Plan Local d'Urbanisme intercommunal

2.7 Justification des choix retenus pour la modification simplifiée n°1

Modification simplifiée n°1

Version approuvée en Conseil de
Territoire du 10/12/2025

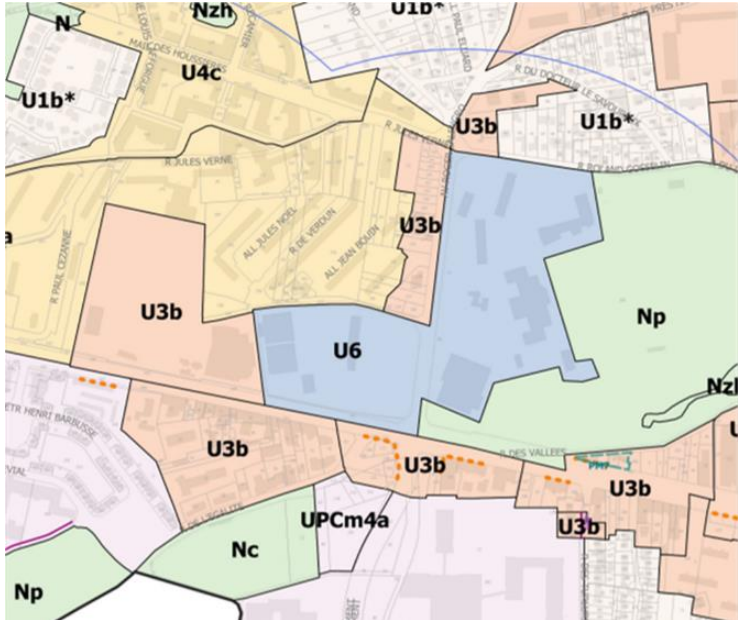
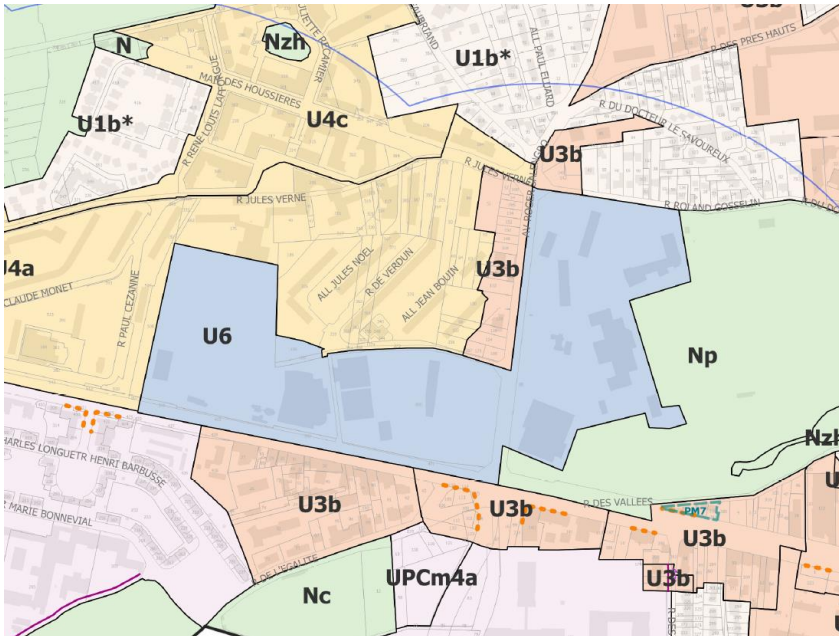
Pièce du PLUi concerné e	Élément à modifier	Projet de modification	Justification
6.5.b Plan du patrimoine bâti et environnemental de Châtenay - Malabry/ Bâti n°96			La localisation du bâti n°96 sur le plan n'était pas suffisamment précise par rapport aux informations de la fiche (cadastre, photo, adresse).

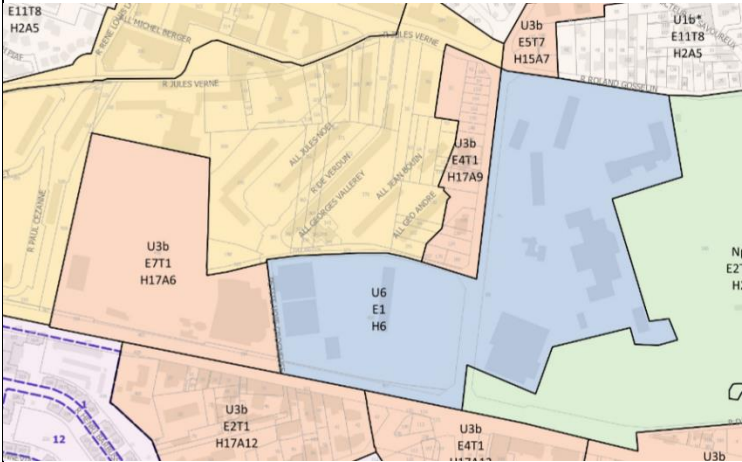
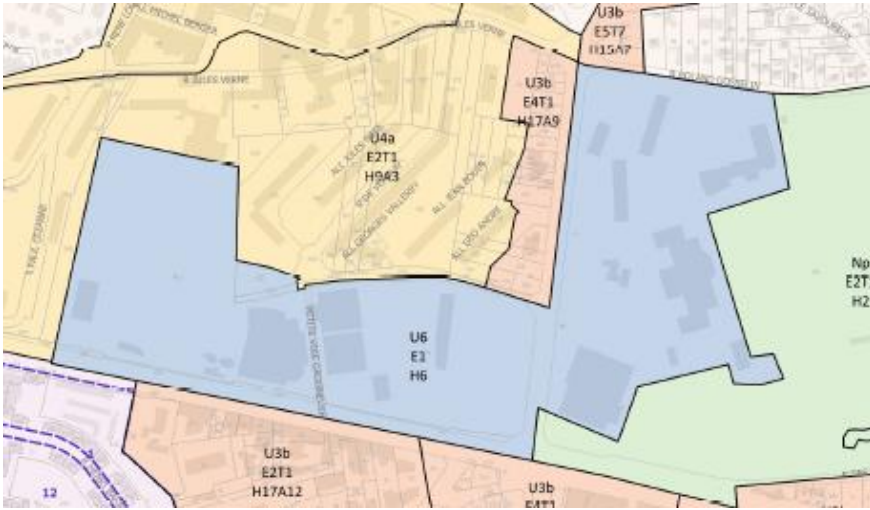
4.OAP Page 160	OAP Sectorielle Lavallée Ces polarités qui viennent ponctuer le projet, de la Place LaVallée à la Grande Voie des Vignes, en passant par la prairie programmée, sont les véritables garants de l'urbanité : ils marquent l'identité des quartiers, constituent des lieux de sociabilisation et de respiration et participent des temporalités différentes de la ville. Ces lieux se définissent autour d'espaces verts, d'équipements de commerces de proximité. La programmation sur ce territoire d'équipements structurants, tels que le groupe scolaire, le collège, le gymnase, la crèche de 80 berceaux ou encore les équipements sportifs de la Coulée Verte participe à l'identité urbaine de cet espace et à son développement.	OAP Sectorielle Lavallée Ces polarités qui viennent ponctuer le projet, de la Place LaVallée à la Grande Voie des Vignes, en passant par la prairie programmée, sont les véritables garants de l'urbanité : ils marquent l'identité des quartiers, constituent des lieux de sociabilisation et de respiration et participent des temporalités différentes de la ville. Ces lieux se définissent autour d'espaces verts, d'équipements de commerces de proximité. La programmation sur ce territoire d'équipements structurants, tels que le groupe scolaire, le collège, le gymnase, la crèche de 80 berceaux ou encore les équipements sportifs de la Coulée Verte participe à l'identité urbaine de cet espace et à son développement.	Cette modification a pour objectif de rectifier la superposition de texte dans l'OAP Lavallée.

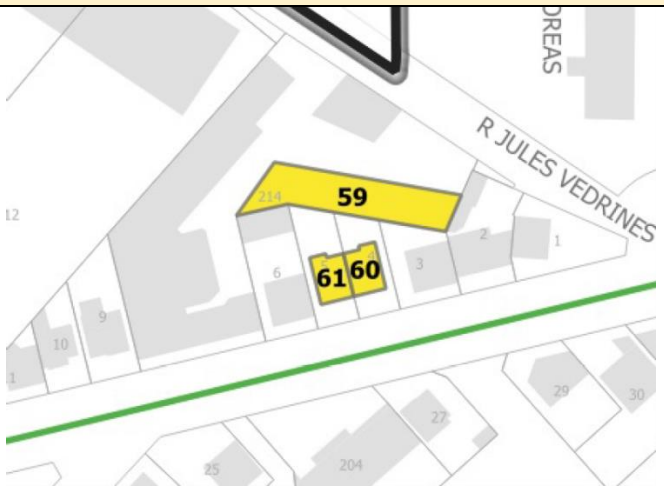
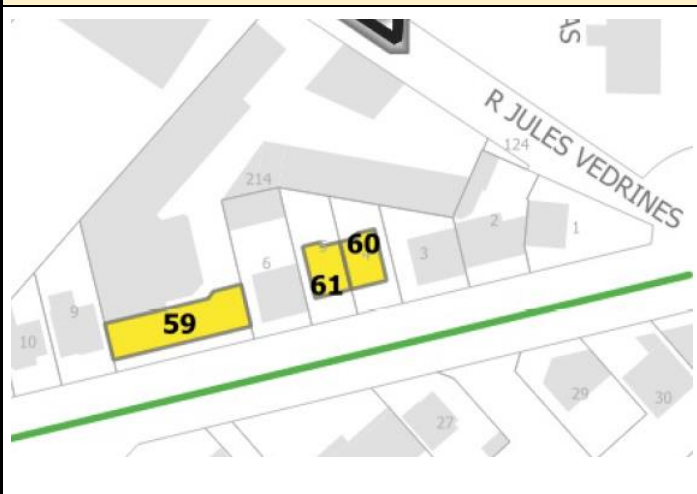
Pièce du PLUi concernée	Élément à modifier	Projet de modification	Justification
5.2.17 Patrimoine arboré - Châtenay-Malabry	Arbre remarquable n° 92019 - RE24 Ajouté à l'inventaire le : 11/12/2024 Localisation de l'arbre Plan de situation Domaine privé ☒ Domaine public ☐ Visible depuis la rue : oui ☒ non ☐ Adresse : Allée Pilatre de Rozier Précisions sur l'emplacement : Cité-Jardin Caractéristiques de l'arbre Intérêt(s) de l'arbre Essence : Bouleau commun Betula pendula Roth ☐ Participation à l'ambiance du lieu	Arbre remarquable n° 92019 - RE24 Ajouté à l'inventaire le : 11/12/2024 Localisation de l'arbre Plan de situation Domaine privé ☒ Domaine public ☐ Visible depuis la rue : oui ☒ non ☐ Adresse : Allée Pilatre de Rozier Précisions sur l'emplacement : Cité-Jardin Caractéristiques de l'arbre Intérêt(s) de l'arbre	Le plan de localisation de l'arbre n'était pas renseigné dans la fiche RE24.

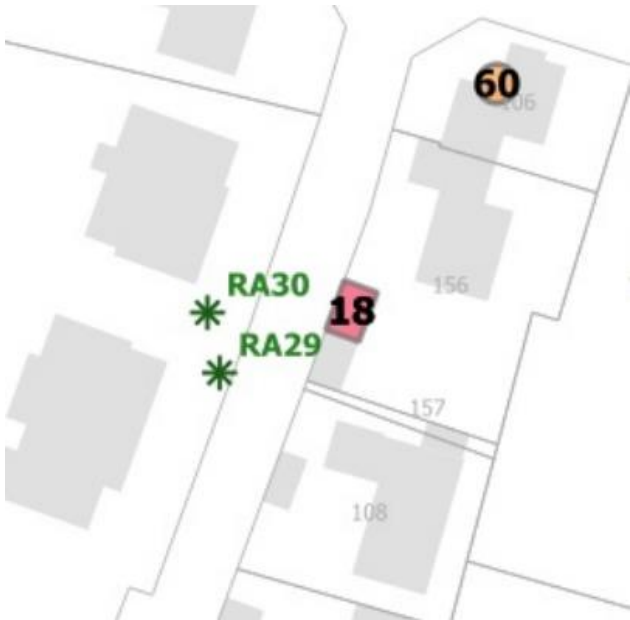
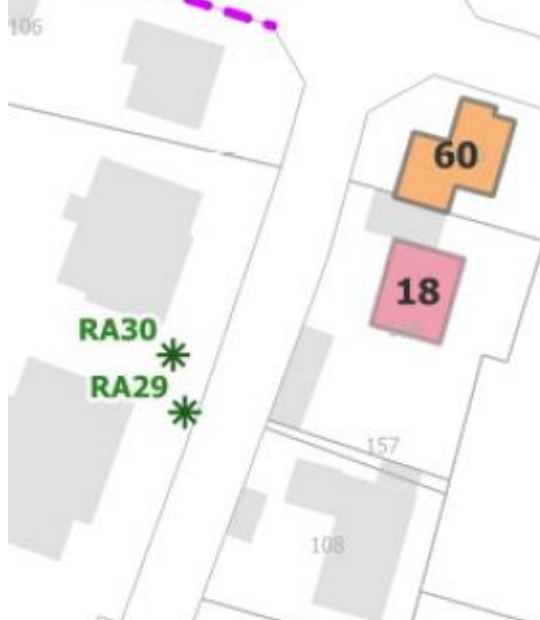
Pièce du PLUi concernée	Élément à modifier	Projet de modification	Justification
6.7.b Plan du patrimoine bâti et environnemental de Clamart/ Bâti n°57			La localisation du bâti n°57 sur le plan était en partie erronée. En effet, la protection porte uniquement sur la maison principale de la parcelle et non sur l'annexe garage d'après les informations de la fiche.

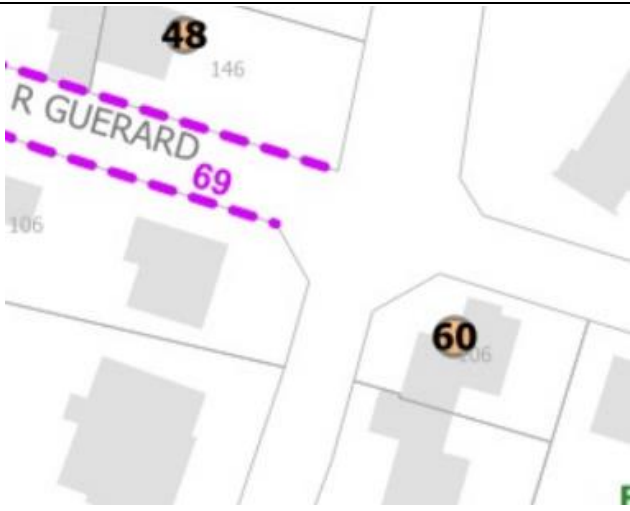
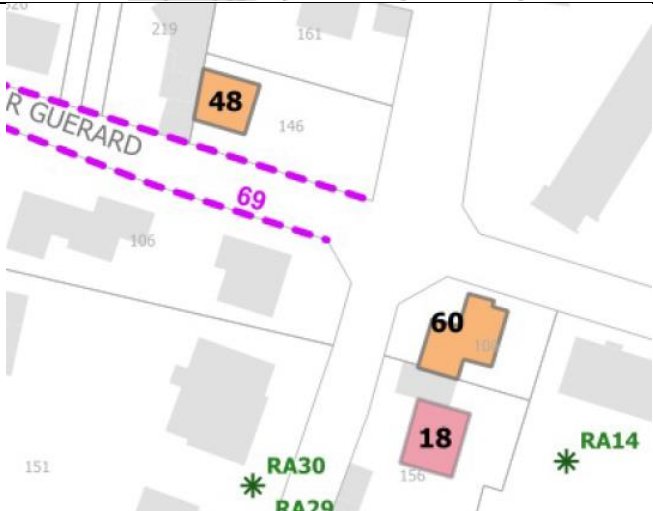
Pièce du PLUi concernée	Élément à modifier	Projet de modification	Justification
6.8.b Plan du patrimoine bâti et environnemental de Fontenay-aux-Roses/ Bâti n°24			Une partie de la localisation du bâti n°24 était manquante sur le plan d'après les informations de la fiche (photo, références cadastrales, descriptif, adresse).
6.8.b Plan du patrimoine bâti et environnemental de Fontenay-aux-Roses/ Bâti n°25			Une partie de la localisation du bâti n°25 était manquante sur le plan d'après les informations de la fiche (photo, références cadastrales, descriptif, adresse).

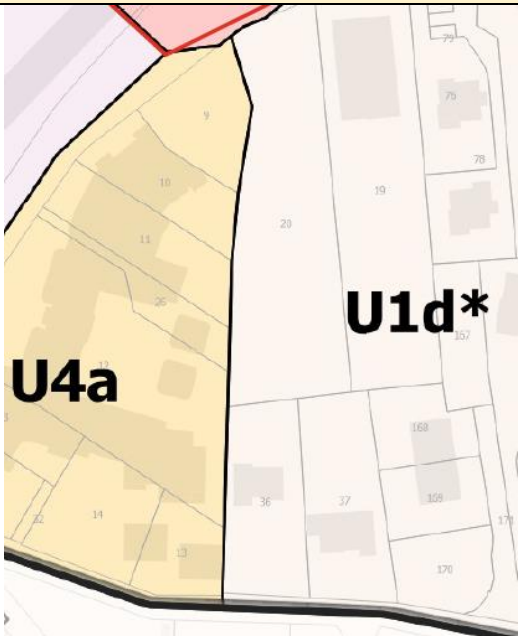
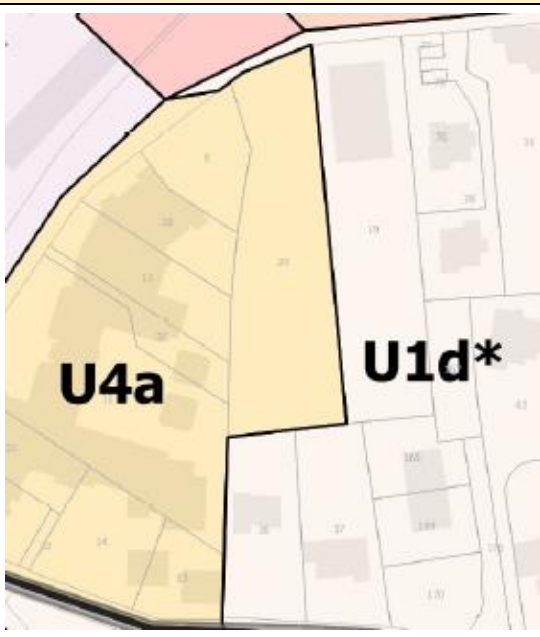
Pièce du PLUi concernée	Élément à modifier	Projet de modification	Justification
6.8.b Plan du patrimoine bâti et environnemental de Fontenay-aux-Roses/ Bâti n°33			Le bâti protégé n°33 dans la fiche du patrimoine bâti ne correspondait pas à celui indiqué sur le plan. En outre, il s'agit d'une erreur matérielle car ce bâti (ancienne chapelle) n'existe plus. Il est donc proposé de supprimer la fiche n°33 et donc sa représentation sur le plan.
5.2.8 Patrimoine bâti - Fontenay-aux-Roses/ Bâti n°33		Suppression de la fiche n°33	Le bâti protégé n°33 dans la fiche du patrimoine bâti ne correspondait pas à celui indiqué sur le plan. En outre, il s'agit d'une erreur matérielle car ce bâti (ancienne chapelle) n'existe plus. Il est donc proposé de supprimer la fiche patrimoine n°33 et donc sa représentation sur le plan.

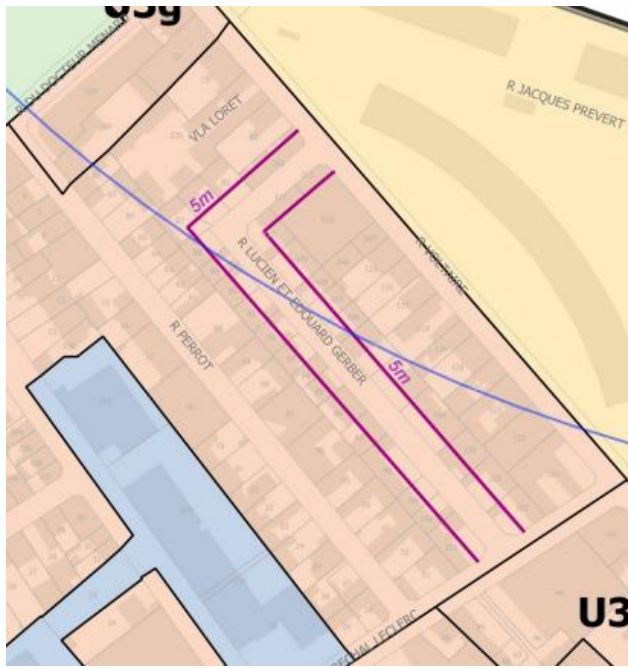
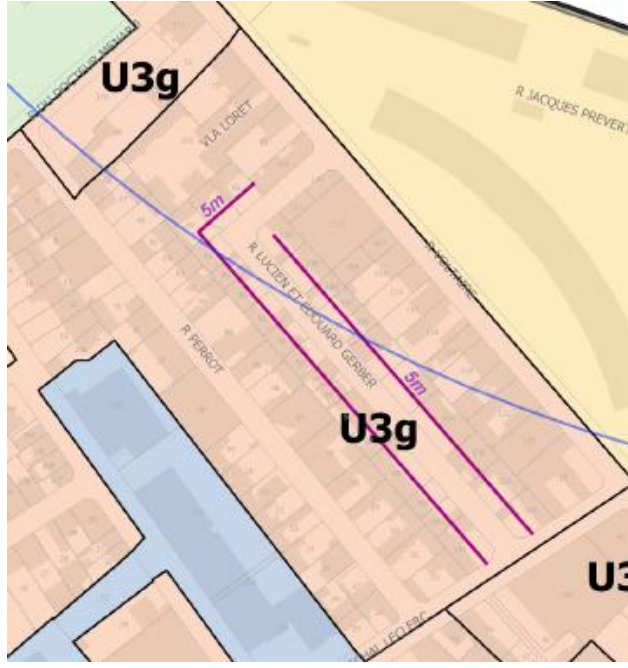
Pièce du PLUi concernée	Élément à modifier	Projet de modification	Justification
6.10.b Plan du patrimoine bâti et environnemental de Malakoff / Séquence urbaine remarquable n°89			La localisation de la séquence urbaine remarquable n°89 était imprécise sur le plan d'après les informations de la fiche (photo, descriptif et référence cadastrale). La séquence se trouve en effet sur le domaine public et non dans une parcelle cadastrée. En outre, l'étiquette identifiant le numéro de la séquence urbaine remarquable n'était pas présent sur le plan.
6.10.b Plan du patrimoine bâti et environnemental de Malakoff/ Séquence urbaine remarquable n°90			L'étiquette identifiant le numéro de la séquence urbaine remarquable (n°90) n'était pas présente sur le plan.

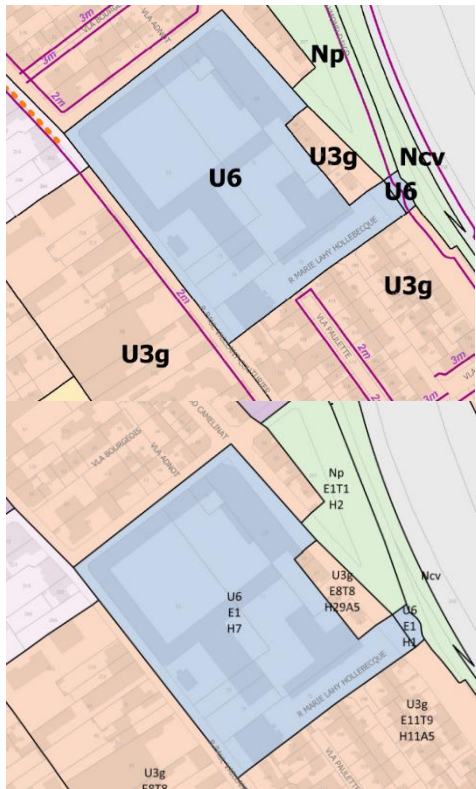
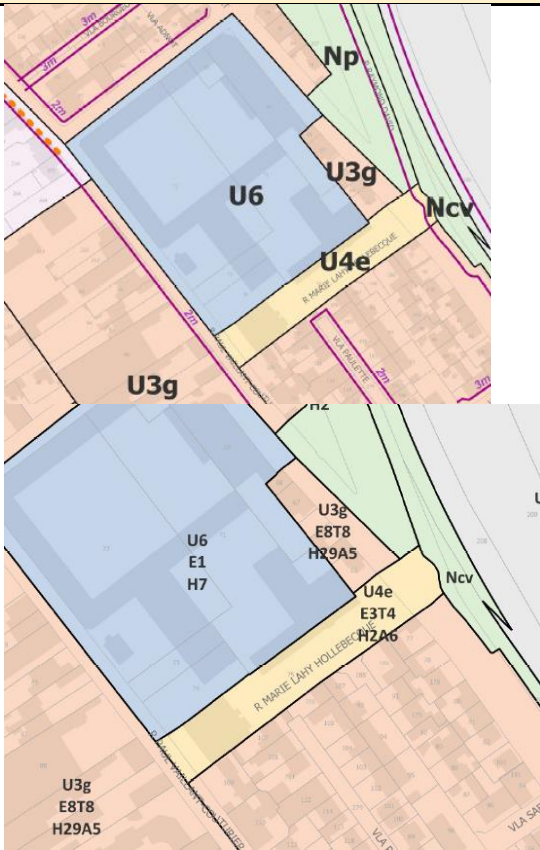
Pièce du PLUi concernée	Élément à modifier	Projet de modification	Justification
6.10.b Plan du patrimoine bâti et environnemental de Malakoff/ Sente protégée n°100			L'étiquette identifiant le numéro de la sente n'était pas présente sur le plan.
6.10.b Plan du patrimoine bâti et environnemental de Malakoff/ Sente protégée n°121			Une partie de la sente n°121 n'avait pas d'étiquette identifiant son numéro sur le plan ce qui pouvait laisser penser qu'il s'agissait de la sente 119, limitrophe.

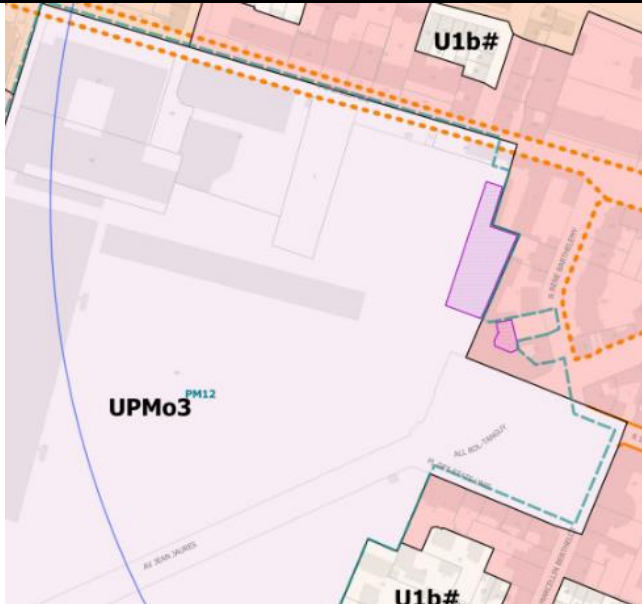
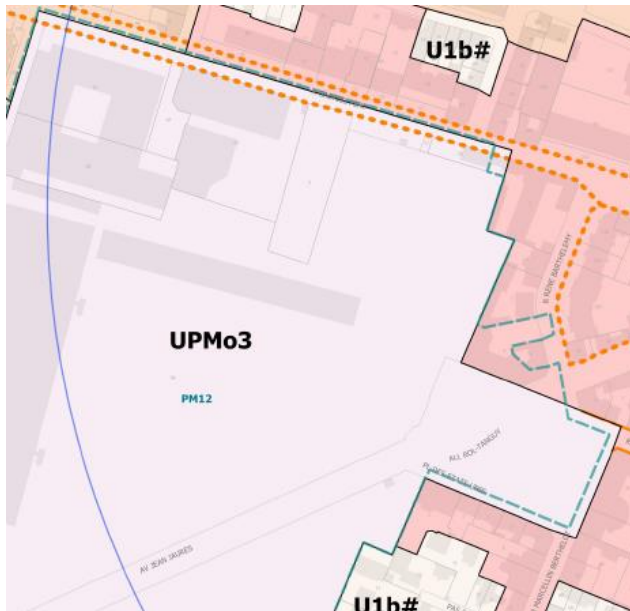
5.2.11 Patrimoine bâti- Montrouge/ Bâti n°8	Parcelles cadastrales: P 53, P 54, P 55, P 57, P 56, P 61, P 62, P 161	Parcelles cadastrales: P 48, P 49, P 50, P51, P 52 , P 53, P 54, P 55, P 57, P 56, P 61, P 62, P 161	Une partie de la référence cadastrale du bâti n°8 était manquante d'après les autres informations de la fiche (descriptif, photos et adresses).

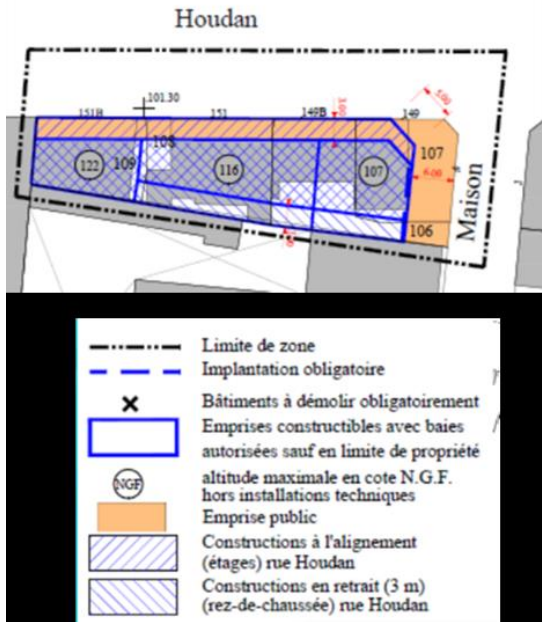
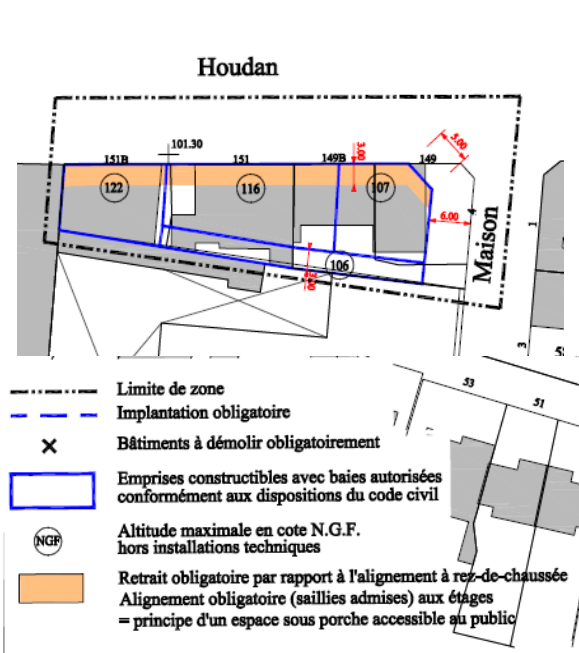
5.1 Règlement écrit Page 233 (U3)	4.4.2.5.1 Dans le tableau des indices de hauteur : H25 – Dispositions particulières : [...] Dans le cas d'un terrain situé à l'angle de deux voies de largeurs différentes, la construction pourra conserver la hauteur permise par la voie la plus large sur l'autre voie, sur un linéaire de façade de 12 mètres maximum pour permettre le retournement du bâtiment. [...]	4.4.2.5.1 Dans le tableau des indices de hauteur : H25 – Dispositions particulières : [...] Dans le cas d'un terrain situé à l'angle de deux voies de largeurs différentes, la construction pourra conserver la hauteur permise par la voie la plus large sur l'autre voie, sur un linéaire de façade de 12 mètres maximum pour permettre le retournement du bâtiment. Lorsque le bâtiment présente un pan coupé, les 12 mètres sont mesurés par rapport à l'intersection du pan coupé et de la façade donnant sur la voie la moins large.	Cette modification a pour objectif, dans la zone U3b à Montrouge, de clarifier l'application de la règle et la manière de compter la distance de 12 m évoquée en cas de bâtiment présentant un pan coupé. Un schéma vient expliciter la règle.

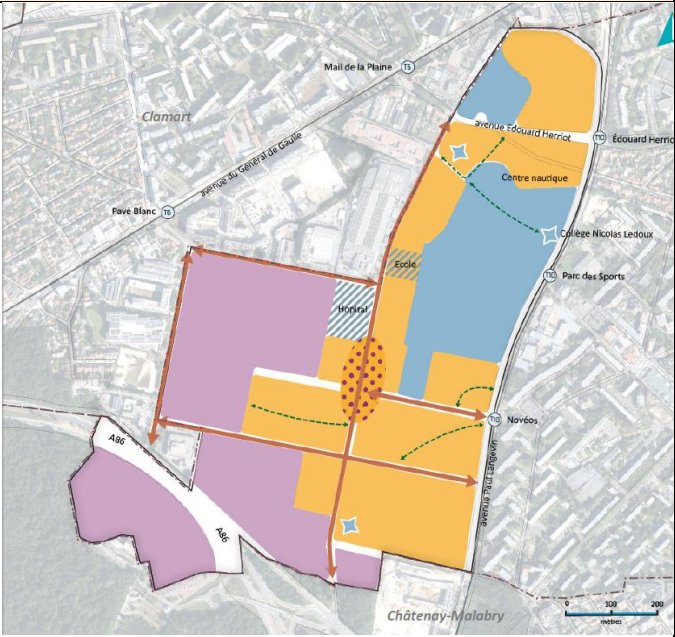
Pièce du PLUi concernée	Élément à modifier	Projet de modification	Justification de la modification
6.8.b Plan du patrimoine bâti et environnemental de Fontenay-aux-Roses/ Sente protégée n°79			Il s'agit d'ajouter, dans le PLUi, des sentes qui étaient repérées dans le PLU communal de Fontenay-aux-Roses (au niveau de l'OAP Patrimoine et Trame Verte et Bleue), afin de les protéger.
6.8.b Plan du patrimoine bâti et environnemental de Fontenay-aux-Roses/ Sente protégée n°80			Il s'agit d'ajouter, dans le PLUi, des sentes qui étaient repérées dans le PLU communal de Fontenay-aux-Roses (au niveau de l'OAP Patrimoine et Trame Verte et Bleue), afin de les protéger..
